275 PR5.4.1  
Projet d'aménagement du parc éolien  
Montérégie

## Projet éolien Montérégie

### Rapport complémentaire 4

Novembre 2010  
Rév. 00

**Figure 1** Schéma présentant l'application des zones tampons pour les chiroptères en relation avec les biotopes

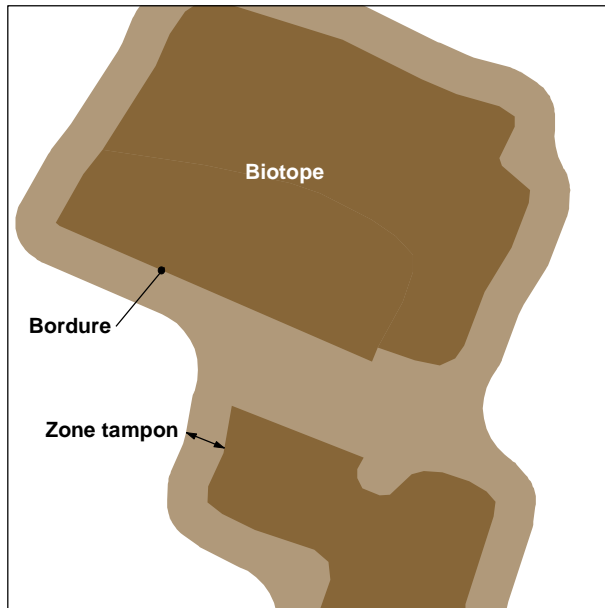
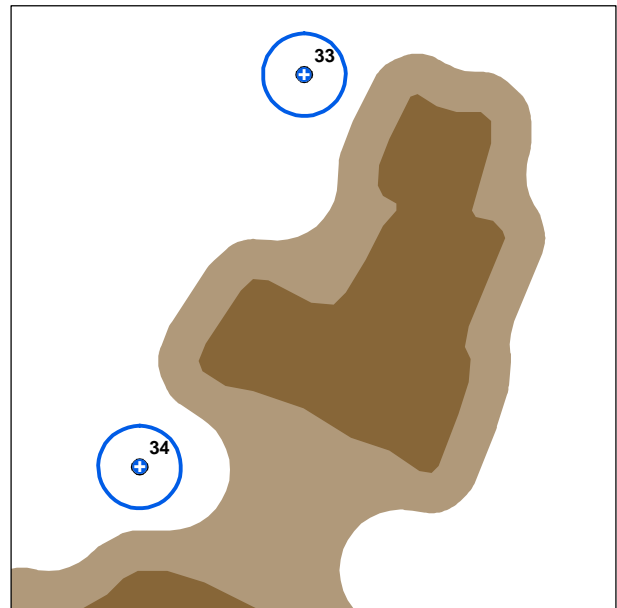
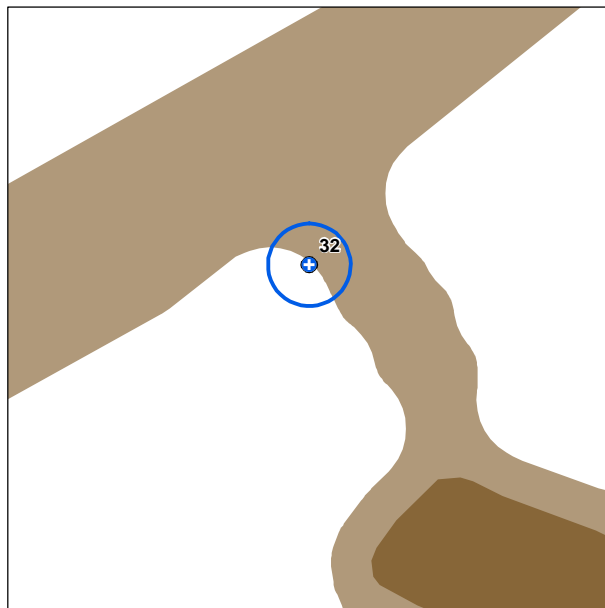
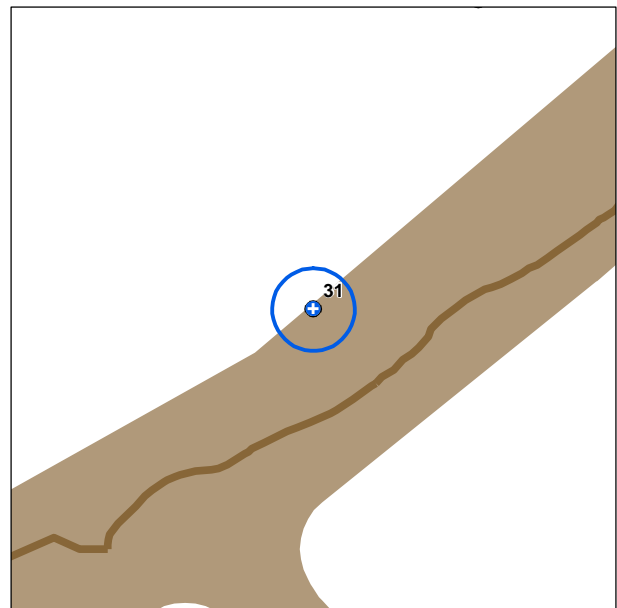
- QC-3 Les zones de sensibilité pour les chiroptères ont été étendues à 100 mètres de part et d'autre des biotopes sensibles. De quelle façon les 100 mètres ont-ils été calculés par rapport à chacun des biotopes? Est-ce à partir du centre d'un biotope ou de sa bordure? Par exemple, si l'éolienne ne se situe qu'entre 60 et 100 mètres du biotope, très près de la limite inférieure à protéger, et que les pales ont un rayon d'action de 41 mètres, la zone de sensibilité (ex. : corridor de déplacement des chiroptères) n'est-elle pas empiétée?**

- RQC-3 Quarante neuf (49) des 53 éoliennes sont positionnées à l'extérieur des zones de sensibilité des chiroptères ou à leur limite supérieure. Tel que précisé dans la réponse à la question 10 du rapport complémentaire 3 (page 16), c'est la position de l'éolienne (le centre de la tour) qui est considéré quand il s'agit de positionner celle-ci. Les zones de sensibilité pour les chiroptères ont été calculées à partir de la bordure de chacun des biotopes identifiés (voir les illustrations présentées dans la figure 1). En ce qui concerne les biotopes, ce sont les bordures qui sont prises en considération lors du calcul des distances. Considérant la longueur d'une pale qui est de 41 m, le champ d'action des pales se situe à l'extérieur du biotope sensible pour l'ensemble des positions d'éoliennes situées à l'extérieur ou en périphérie des zones sensibles.

**Carte 1**  
**Corridors de migration des chiroptères**

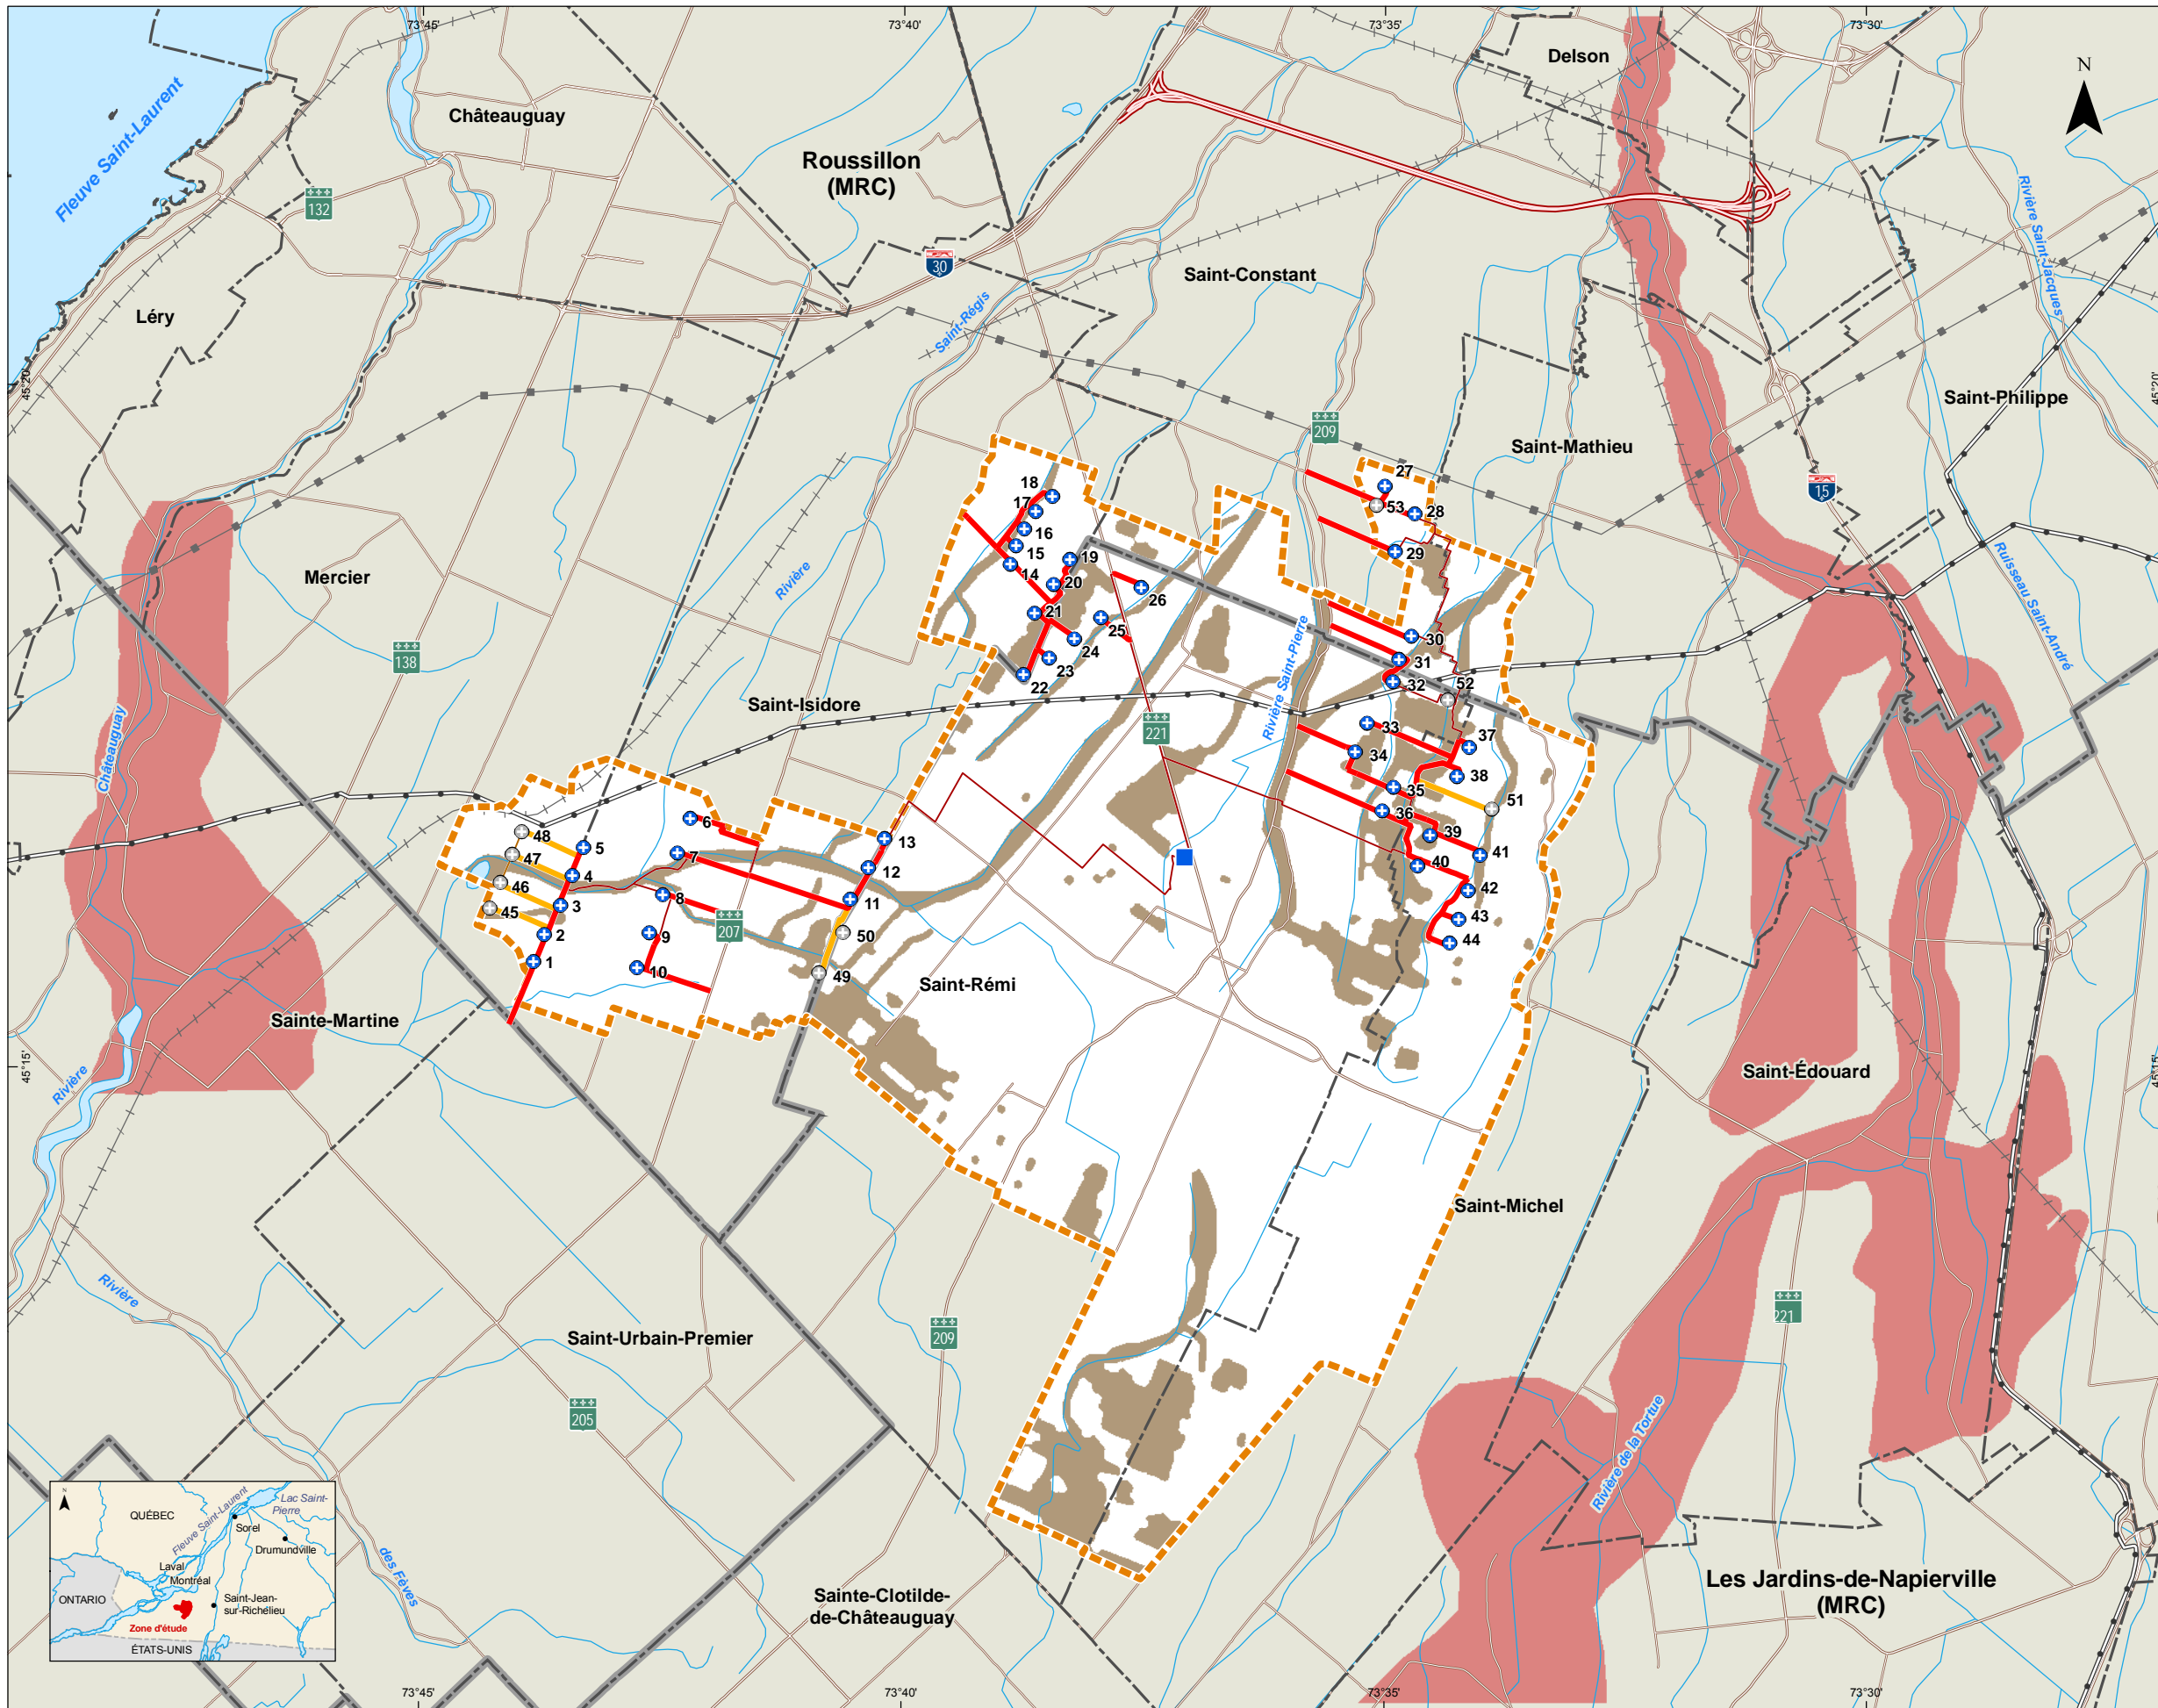
**QC-9** En réponse à la question 13, il est indiqué que deux corridors de migration des chiroptères ont été identifiés et confirmés lors d'un inventaire radar. Bien que ces corridors se trouvent en dehors de la zone d'étude, ils n'en demeurent pas moins à proximité du parc éolien. Par conséquent, ils ont une influence sur la fréquentation du domaine du parc par les chauves-souris. L'initiateur de projet devrait représenter ces couloirs de migration sur la carte de sensibilité des chiroptères en leur donnant l'appellation appropriée. Cette donnée devrait également être considérée dans l'analyse des impacts sur les chiroptères.

**RQC-9** Les deux corridors de migration situés de part et d'autre de la zone d'étude sont fortement utilisés par les chauves-souris (plus de 8 chauves-souris/heure/1 000 000 m<sup>3</sup>). Le premier, à l'ouest, suit le cours de la rivière Châteauguay et le second, à l'est, suit une succession de boisés et de cours d'eau secondaires. Ces deux corridors, situés au-delà de la zone d'influence du projet, sont utilisés de façon intensive par les chiroptères, particulièrement durant la période de migration. Ces corridors de migration sont présentés sur la carte 1.

Les chauves-souris en migration utilisent principalement ces corridors et moins les secteurs adjacents à ceux-ci. En effet, ces corridors de migration ont été établis selon les données d'inventaires réalisés sur le terrain. Ces corridors de migration sont respectivement situés à 2 063 m et 853 m de la zone d'étude en leur point le plus proche. Selon les modèles classiques des migrations en général, la densité des animaux en migration diminue au fur et à mesure qu'on s'éloigne du couloir principal jusqu'à devenir très diffuse. La même situation peut être appréhendée dans le cas du Projet éolien Montérégie, où l'éloignement relatif des couloirs de migration peut laisser supposer que la densité des chauves-souris en migration diminue progressivement jusqu'à devenir diffuse à l'approche de la zone d'influence des éoliennes. Par ailleurs, il faut mentionner que les biotopes utilisés par les chauves-souris et situés dans la zone d'étude ont été identifiés lors des inventaires en période de migration. L'utilisation réelle de la zone d'étude par les chiroptères a donc été largement couverte par les différentes études réalisées. Les secteurs utilisés par les chauves-souris font partie des zones sensibles prises en compte dans la configuration du projet en appliquant, dans la quasi totalité des cas, une zone tampon à partir de la bordure de ces biotopes et tout autour de ceux-ci. L'ensemble de ces données a été considéré lors de l'évaluation des impacts du projet sur les chiroptères, tant en phase de construction qu'en phase d'exploitation.

**Carte 2**  
 Nids de buse à queue rousse, de busard Saint-Martin et d'épervier de Cooper identifiés lors des inventaires de nidification

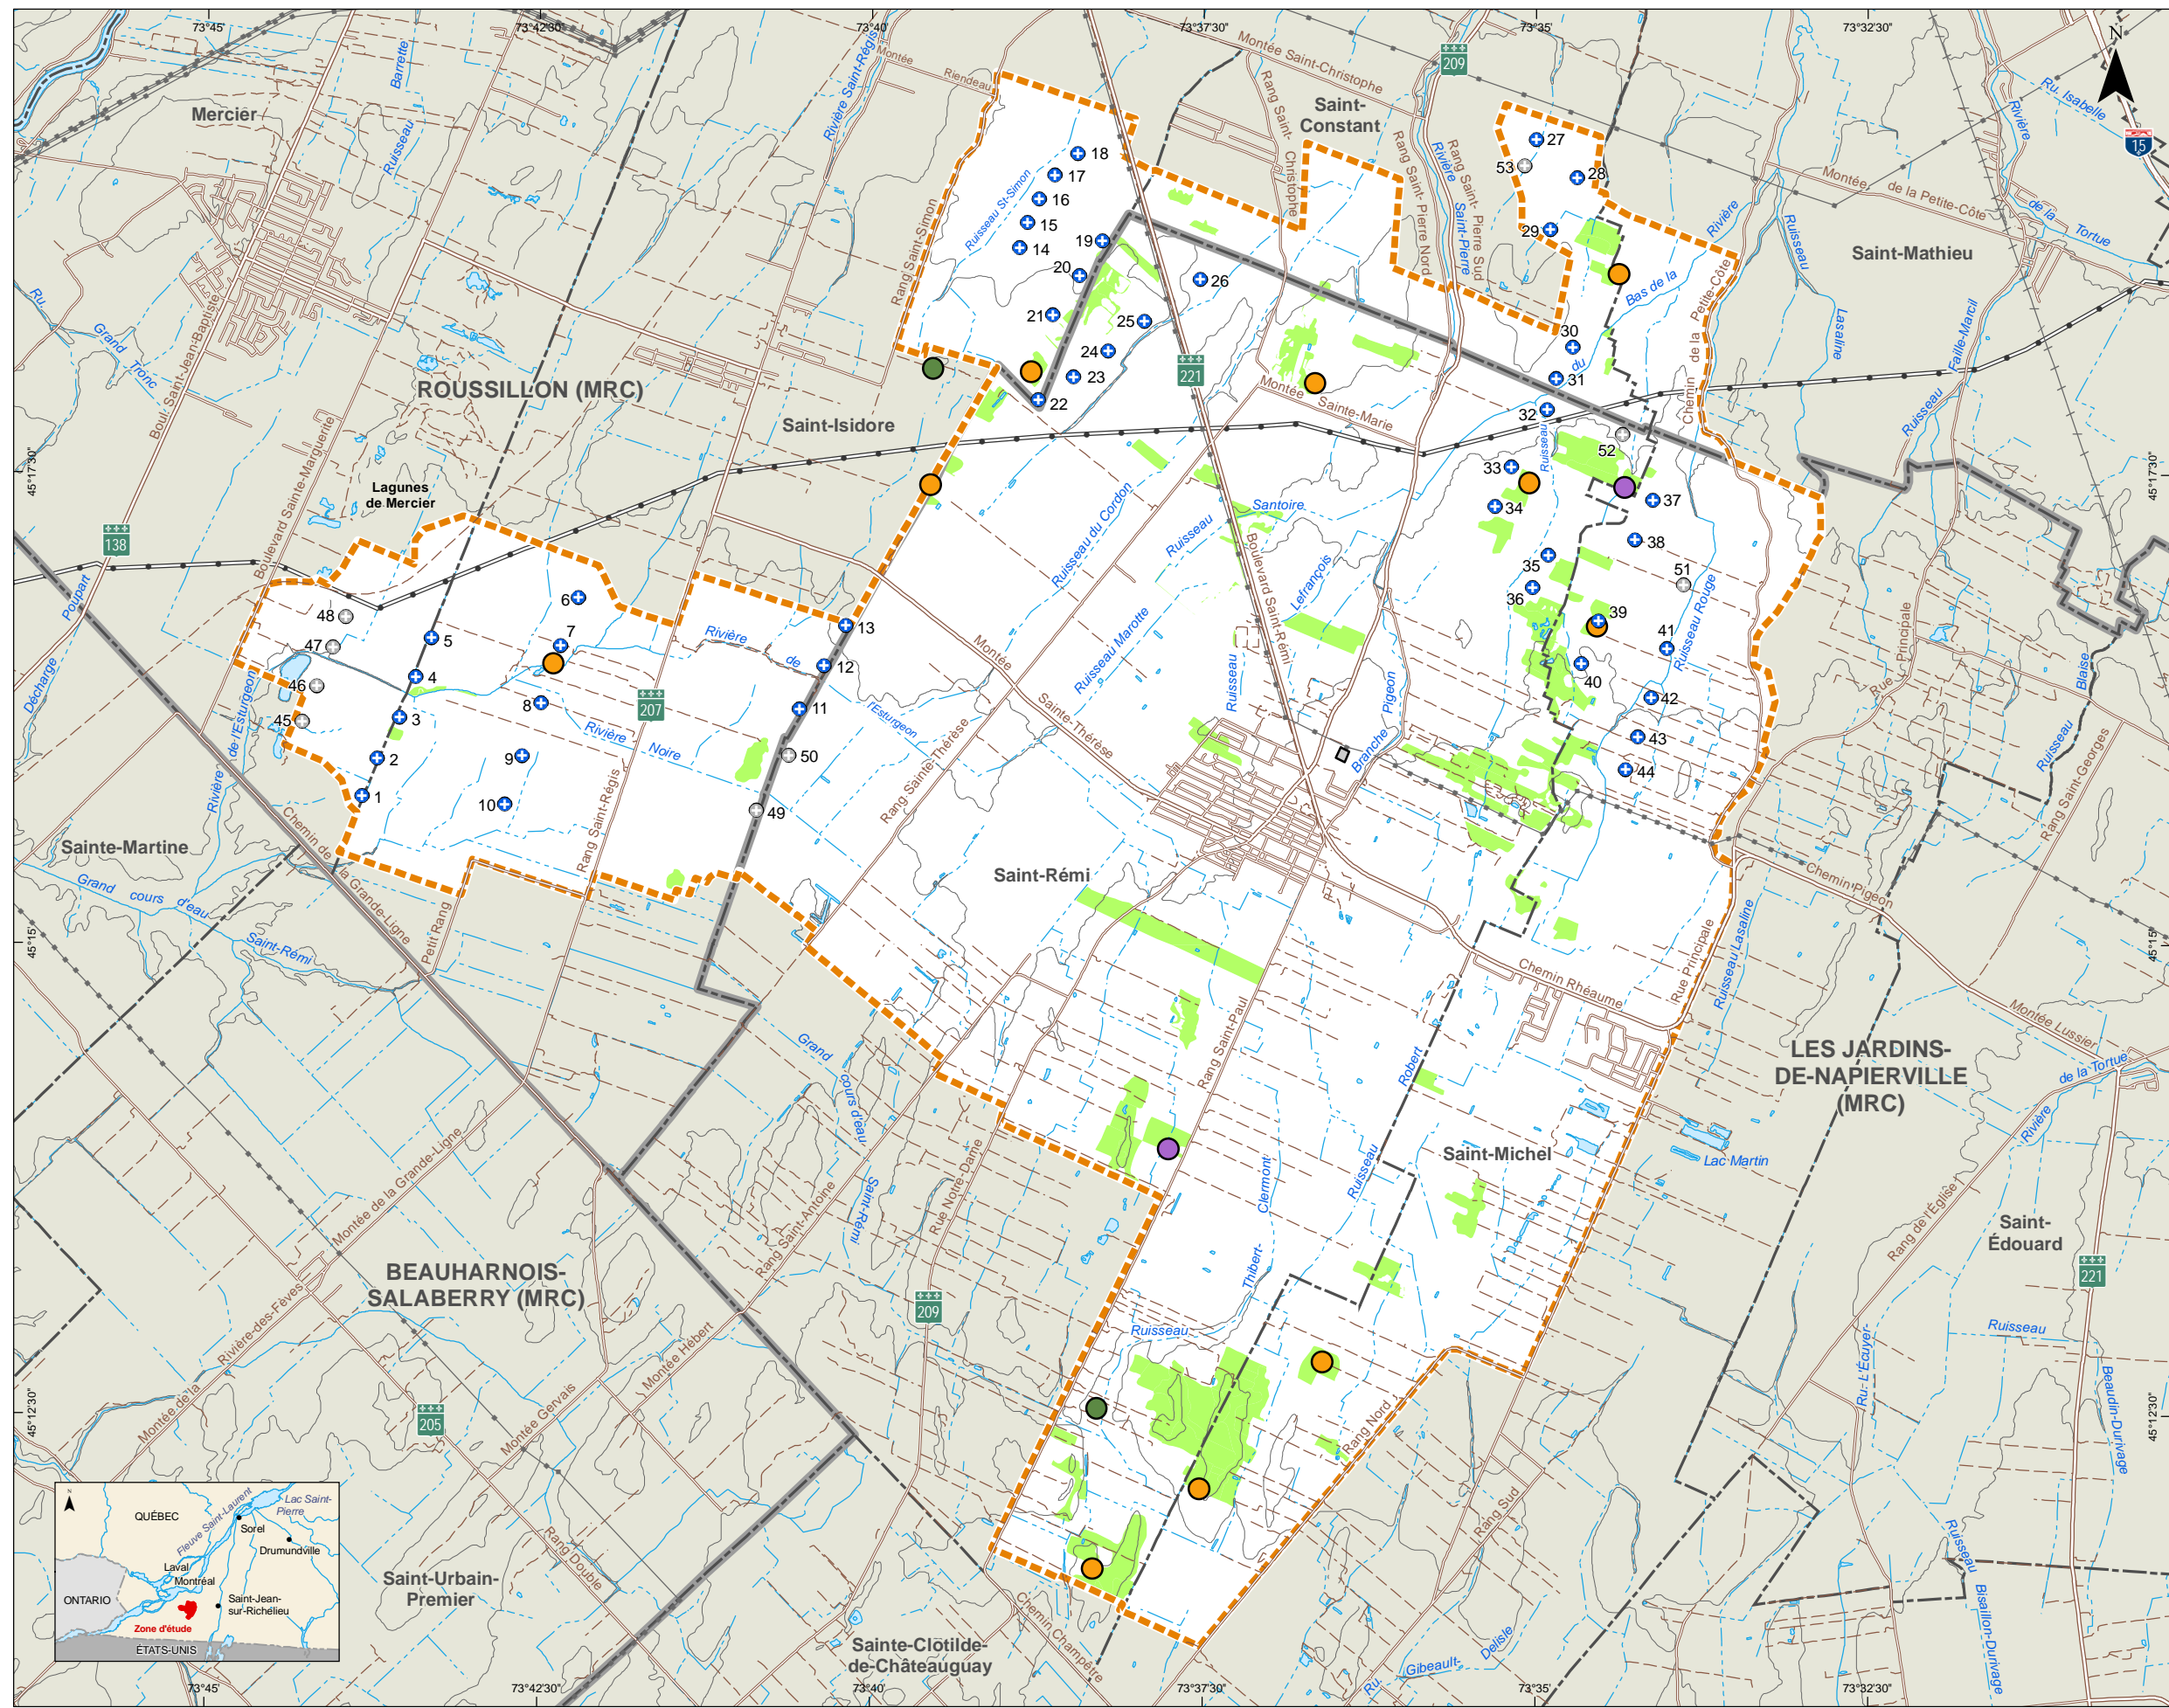
**QC-16** Dans le rapport d'inventaire hélicoptéré des structures de nidification des rapaces (Annexe A), dix nids ont été observés et seulement deux ont pu être associés à une espèce, un nid de Buse à queue rousse et un nid d'Épervier de Cooper. À ces égards, le MRNF désire savoir : Quel est l'emplacement des nids associés à une espèce qui ne se trouvent pas dans l'Annexe A? Est-ce que ces nids se trouvent dans le site du parc éolien? Quels sont les impacts possibles des différentes phases du projet sur les oiseaux liés à ces nids et territoires de nidification?

RQC-16 Lors de l'inventaire hélicoptéré, des photos ont été prises sur les dix structures repérées. L'analyse de ces photos et les caractéristiques de ces nids ont suggéré que seulement trois structures pourraient appartenir à des rapaces. Suite à la présentation de ces photos au MRNF et des discussions avec ce ministère, il était convenu que la validation au sol porterait uniquement sur ces trois structures. Ainsi, seuls deux des trois nids ont pu être associés à des espèces, qui sont la Buse à queue rousse et l'Épervier de Cooper. L'espèce occupant le troisième n'a pu être identifiée.

La carte 2 de l'annexe A du rapport principal visait à présenter uniquement les nids observés durant l'inventaire hélicoptéré et ce, afin de faire une distinction entre ce type d'inventaire et l'inventaire au sol en période de nidification. Ainsi, l'annexe O répertorie les nids observés durant les inventaires de nidification. Une carte identifiant l'emplacement de ces nids aurait été nécessaire. La carte 2<sup>1</sup> du présent rapport présente donc l'ensemble des nids observés durant les inventaires de nidification 2009 mentionnés à l'annexe O.

Parmi les nids mentionnés à l'annexe O, certains d'entre eux se trouvent à proximité de l'emplacement projeté des éoliennes 7, 22, 33, 37 et 39, alors que d'autres sont situés dans le sud de la zone d'étude, à plusieurs kilomètres des éoliennes projetées. Dans le cas du nid de buse à queue rousse situé à proximité de l'éolienne 39, l'aire de travail, si elle est centrée sur l'éolienne, ne chevaucherait pas l'emplacement du nid. Aussi, les nids occupés en 2009 peuvent ne pas être occupés à nouveau les années subséquentes et ce pour diverses raisons qui ne sont pas nécessairement liées à l'aménagement du parc éolien (ex. : laissé vacant en raison de la construction d'un nouveau nid dans le territoire du couple, année où le couple ne se reproduit pas, chute de l'arbre servant de support au nid, etc.). Il est par ailleurs reconnu que les oiseaux de proie, notamment la buse à queue rousse, construisent ou réparent parfois plus de deux nids sans les utiliser lors d'une année donnée (Preston et Beane, 2009).
